三亚崖州湾科技城（中片区）YK06-04-01项目

调整内容：1) 5#6#楼之间、2#4#楼之间、7#S3#楼之间消防路调整，如图所示。2) 相应绿地G1-8、G1-13、G1-16、G1-17、G1-20范围调整，增加绿地G1-26；总绿地面积增加44.63平方米，绿化率为40.23%。3) 相应道路竖向调整。

绿化分析

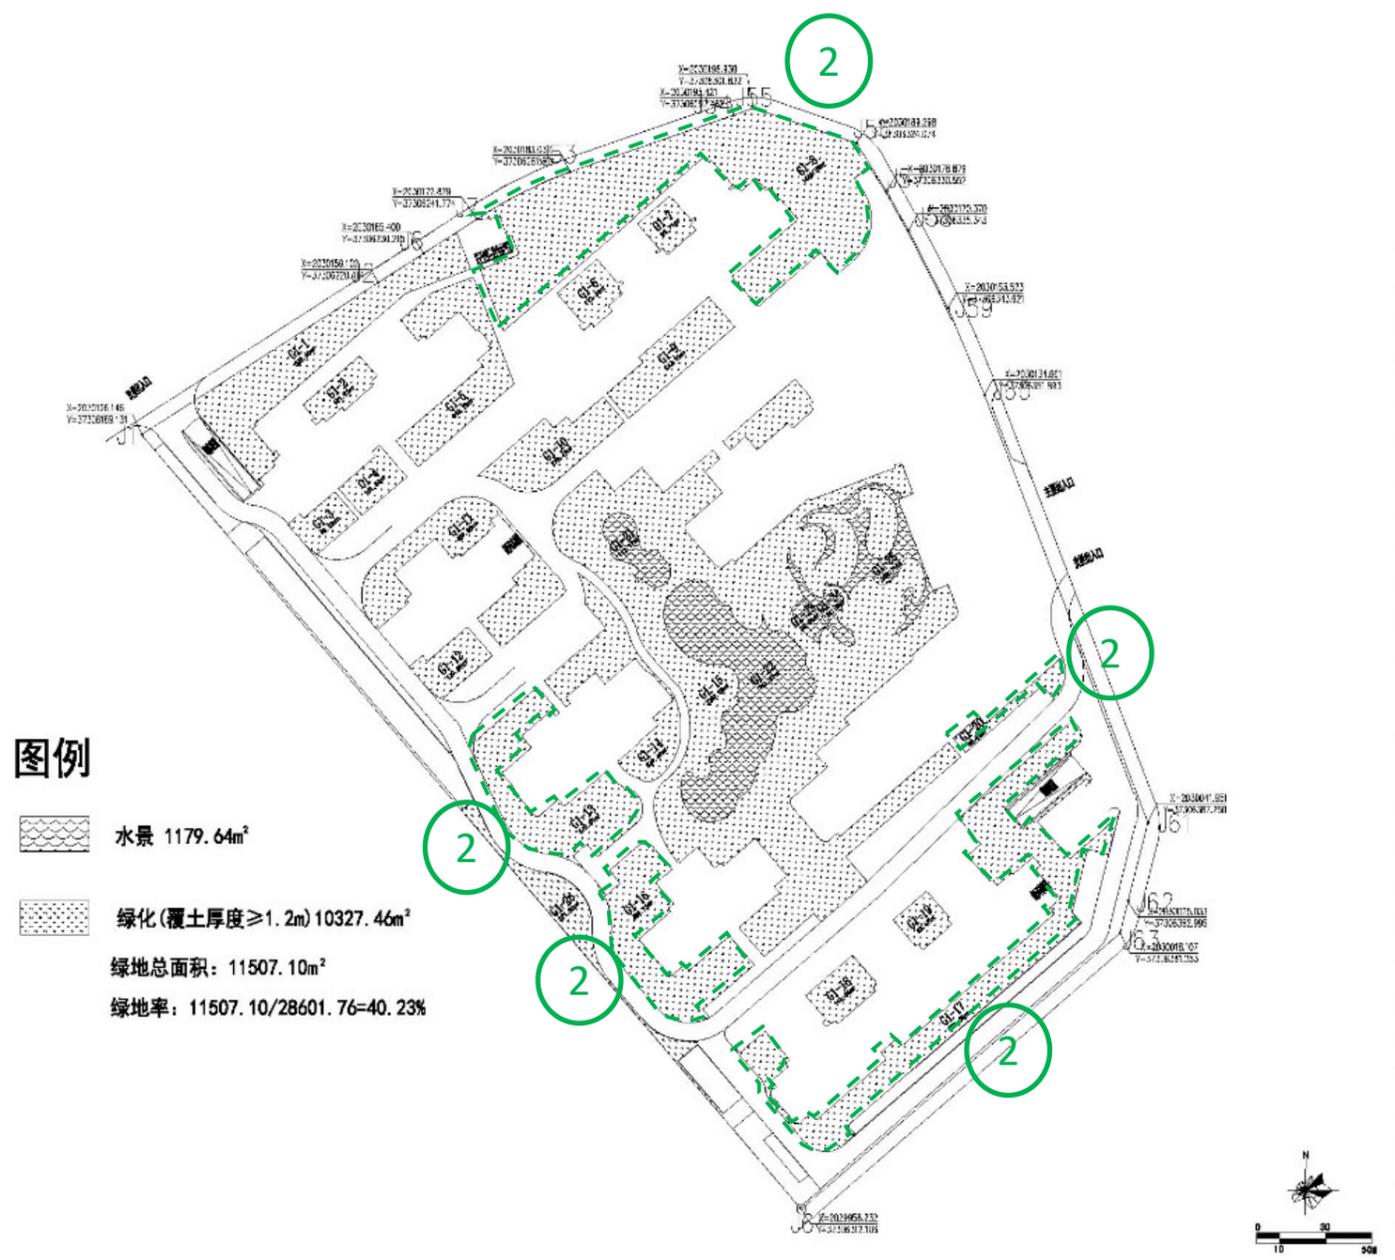
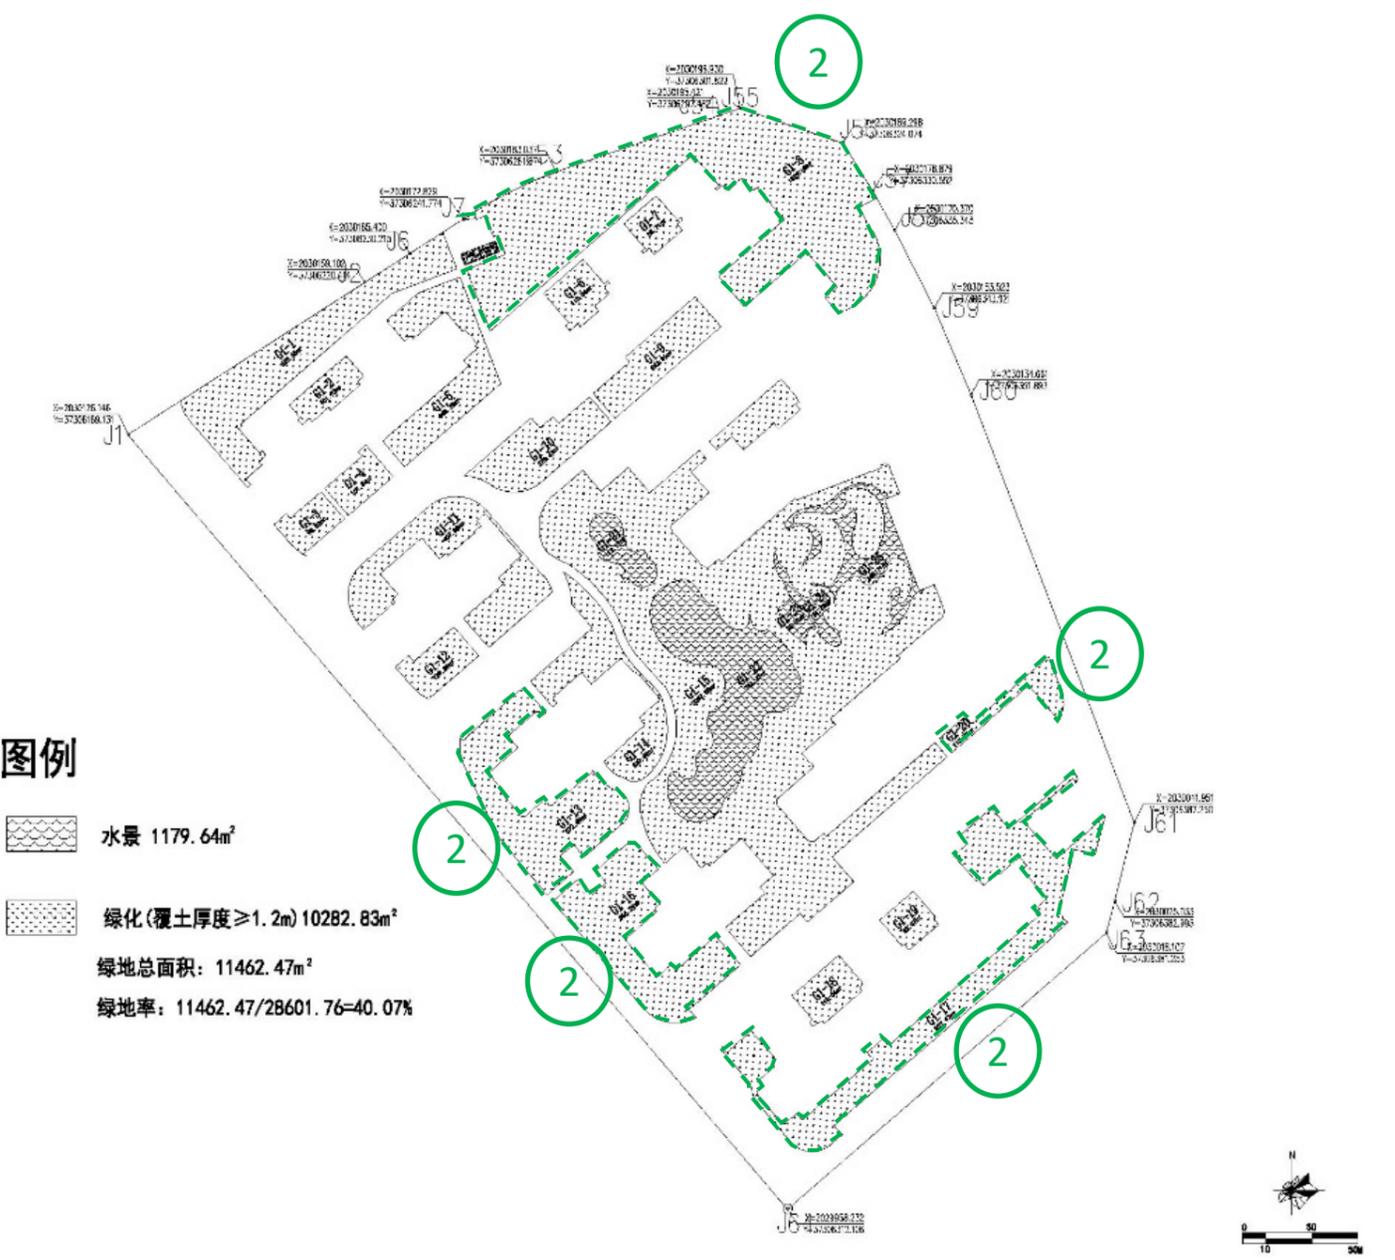
调整内容：1) 5#6#楼之间、2#4#楼之间、7#S3#楼之间消防路调整，如图所示。2) 相应绿地G1-8、G1-13、G1-16、G1-17、G1-20范围调整，增加绿地G1-26；总绿地面积增加44.63平方米，绿化率为40.23%。3) 相应道路竖向调整。

竖向总图

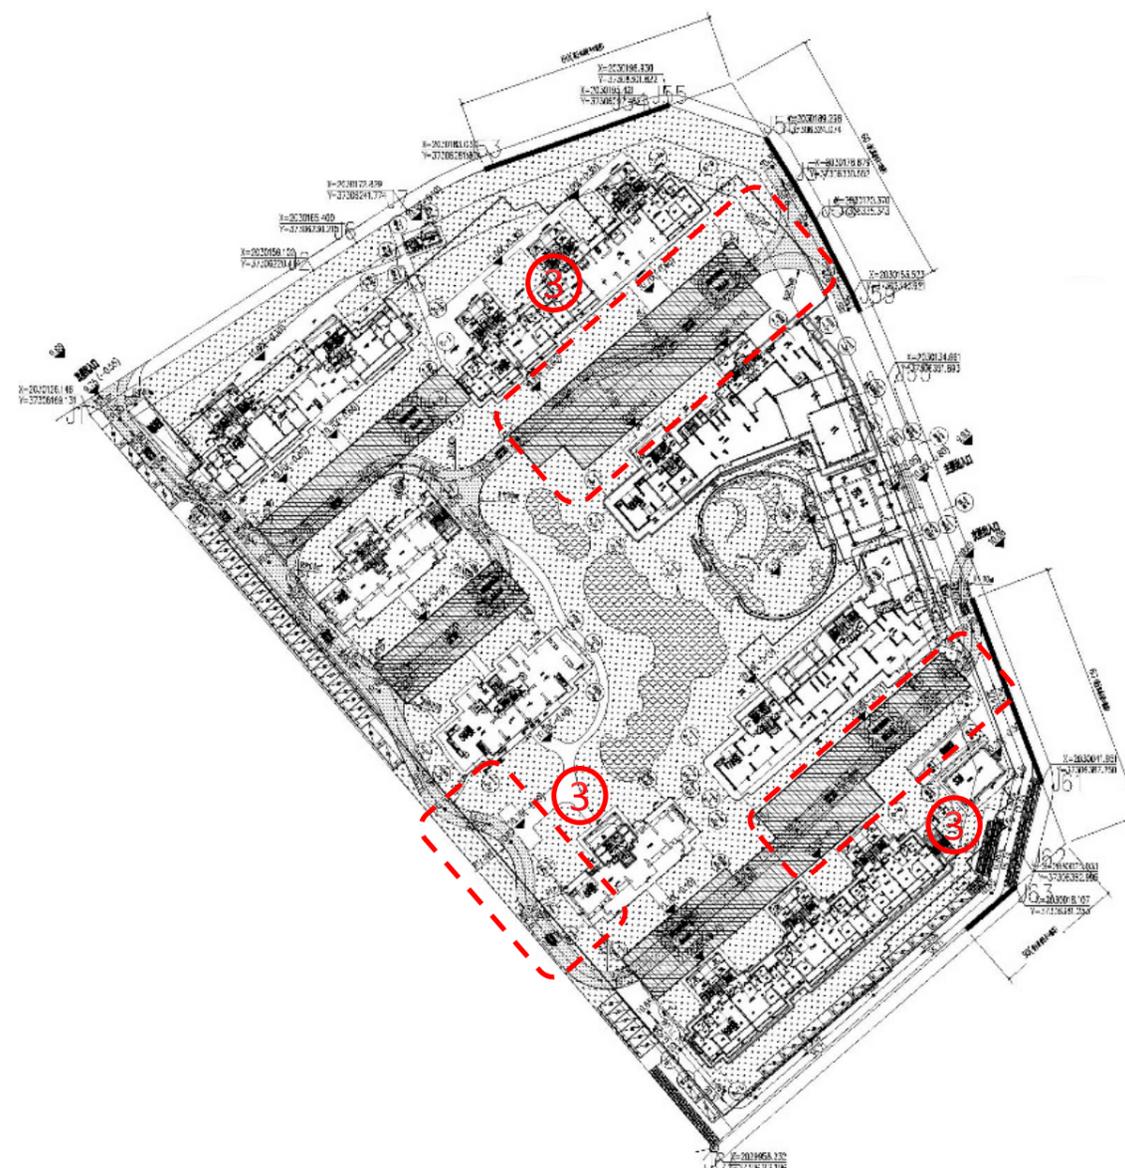
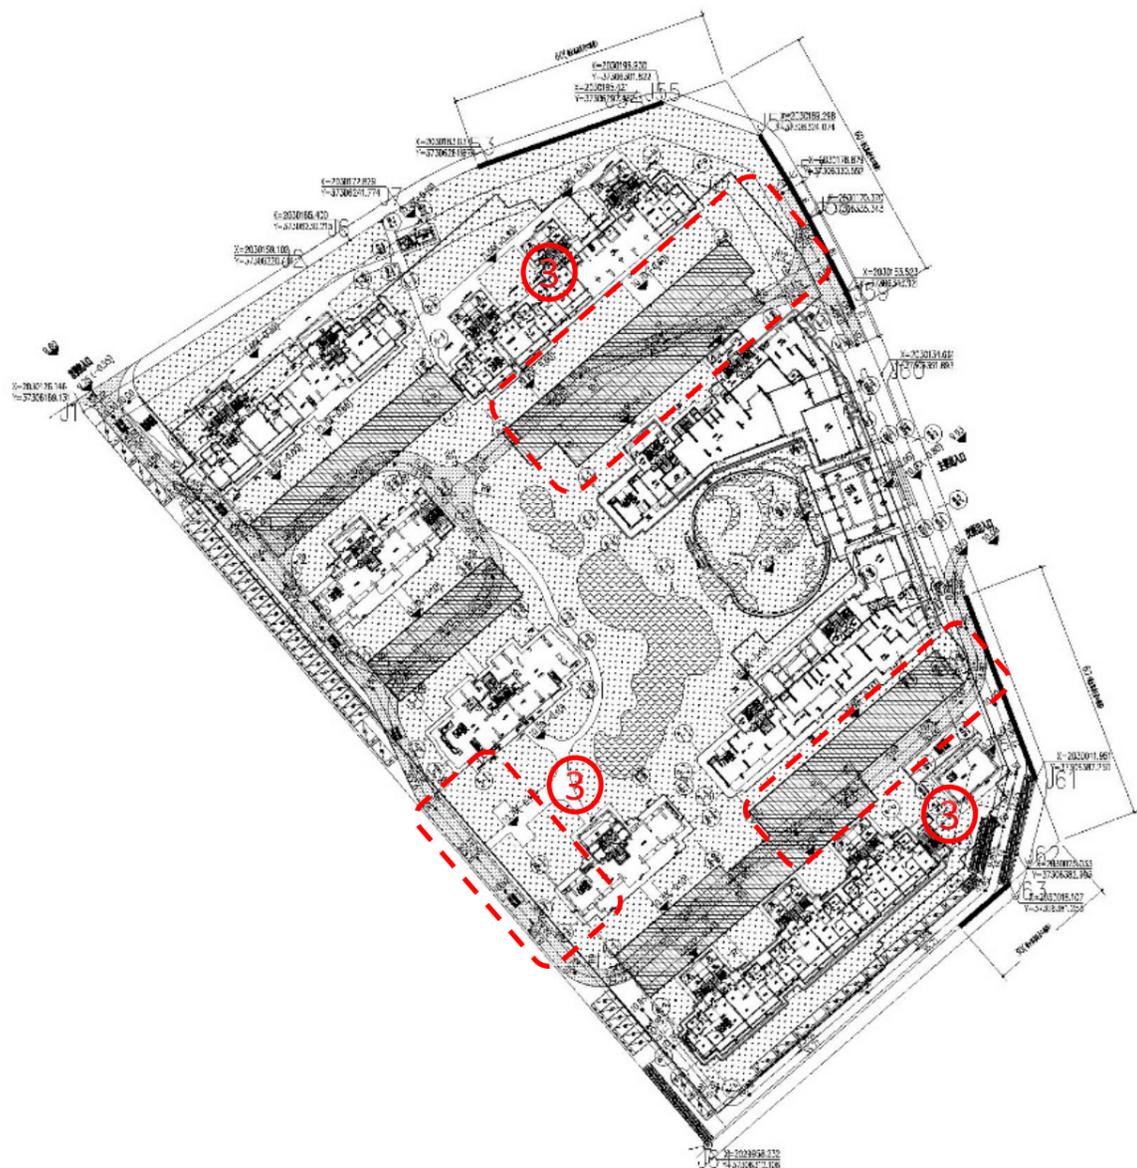
调整内容：1) 5#6#楼之间、2#4#楼之间、7#S3#楼之间消防路调整，如图所示。2) 相应绿地G1-8、G1-13、G1-16、G1-17、G1-20范围调整，增加绿地G1-26；总绿地面积增加44.63平方米，绿化率为40.23%。3) 相应道路竖向调整。

三亚崖州湾科技城（中片区）YK06-04-01项目
1#楼北立面图

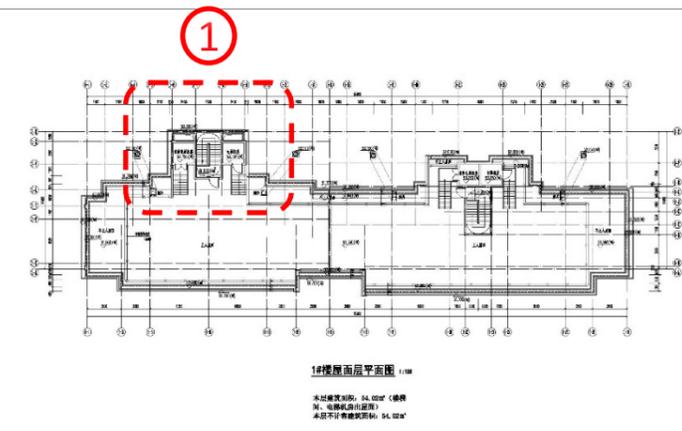
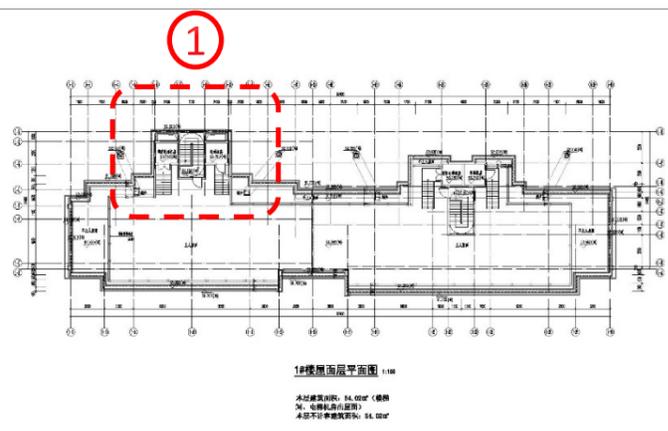
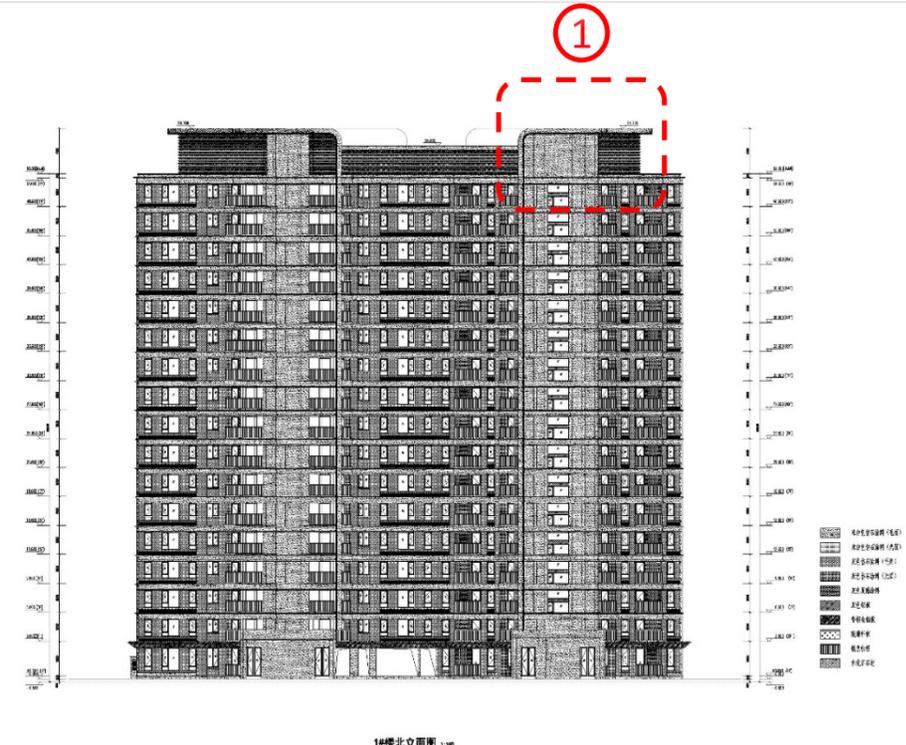
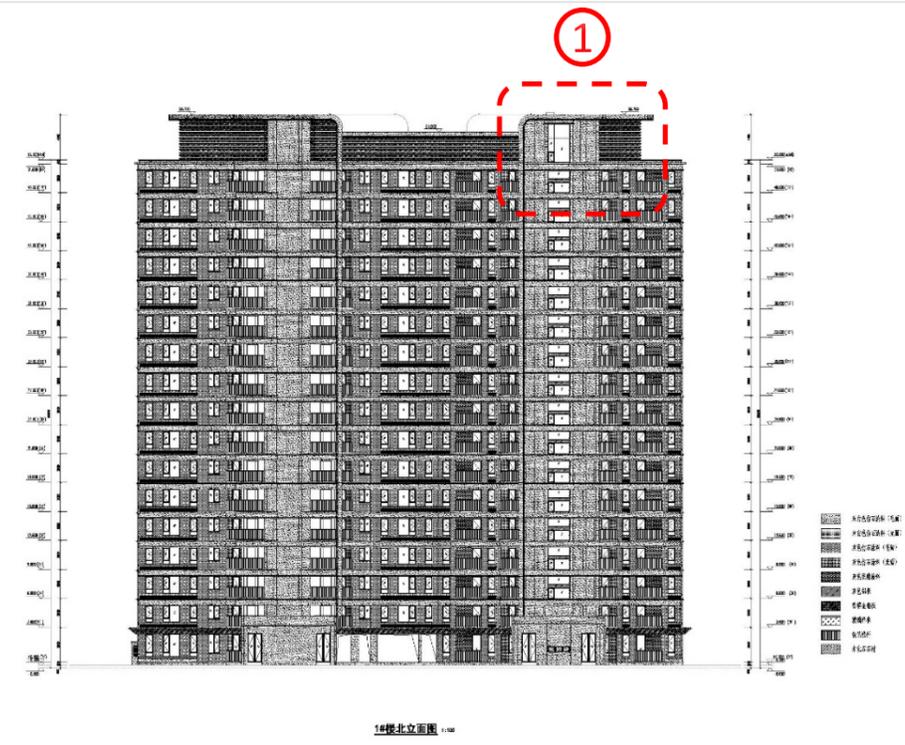
调整内容：
1#楼顶层楼梯间北立面取消窗，楼梯间出屋面门上方加窗

三亚崖州湾科技城（中片区）YK06-04-01项目
4#楼北立面图

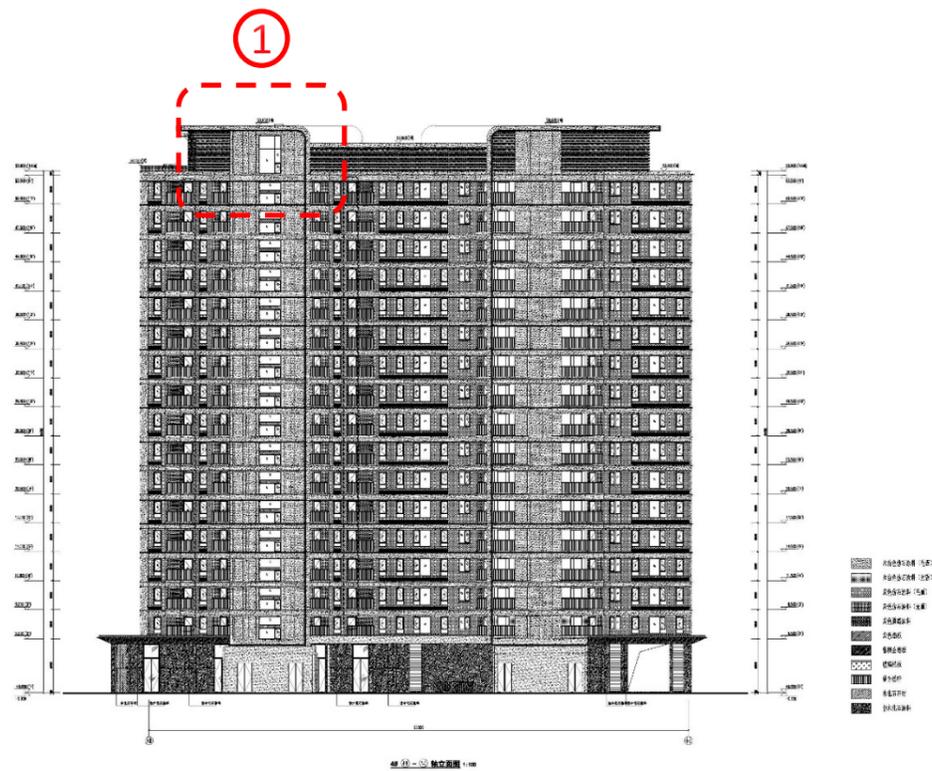
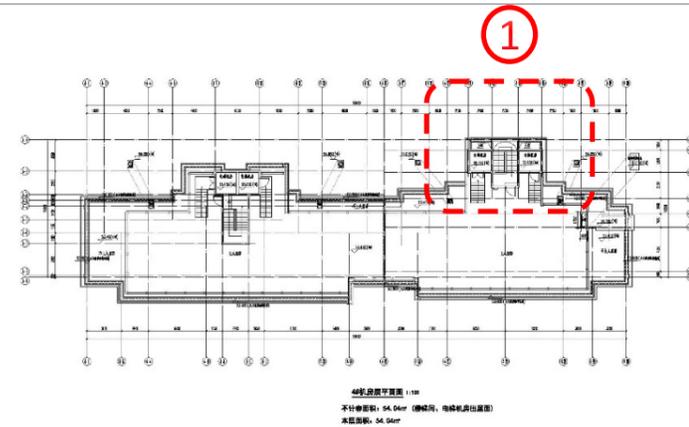
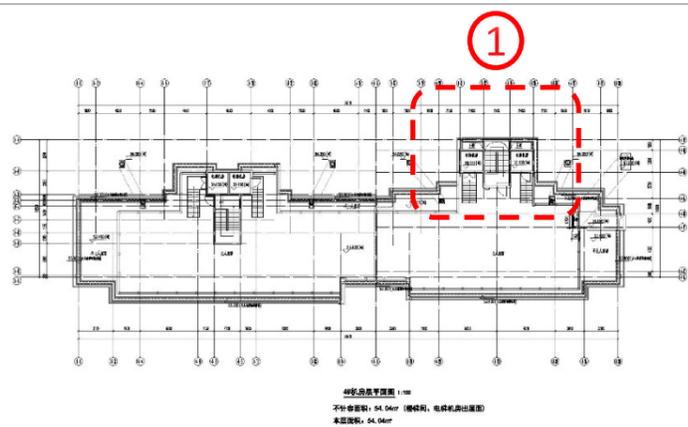
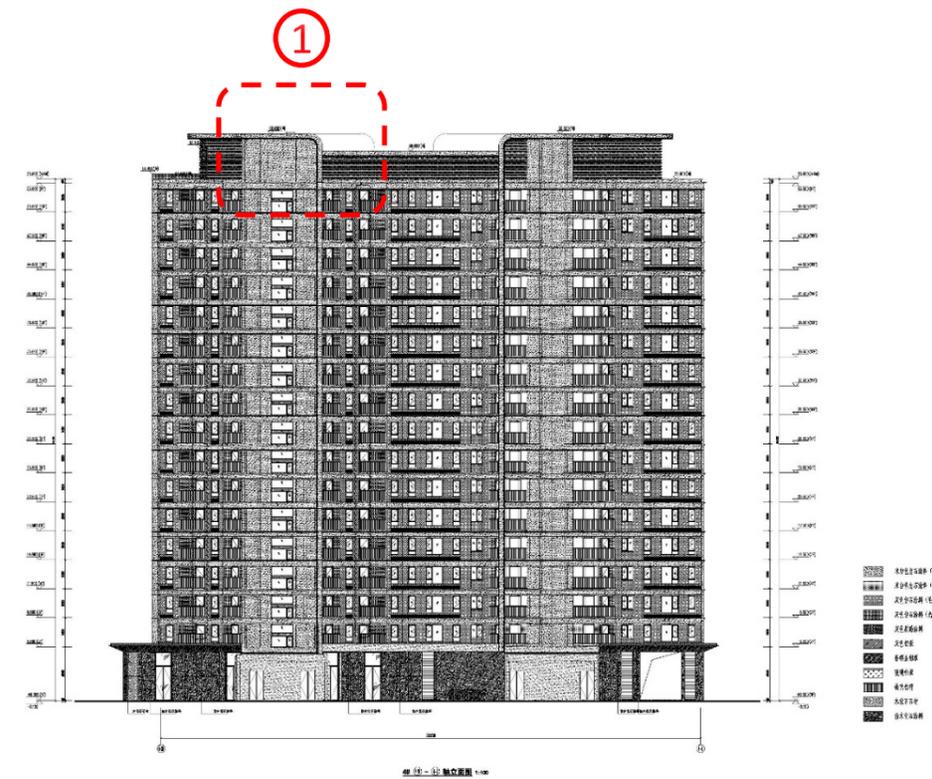
调整内容：
4#楼顶层楼梯间北立面取消窗，楼梯间出屋面门上方加窗
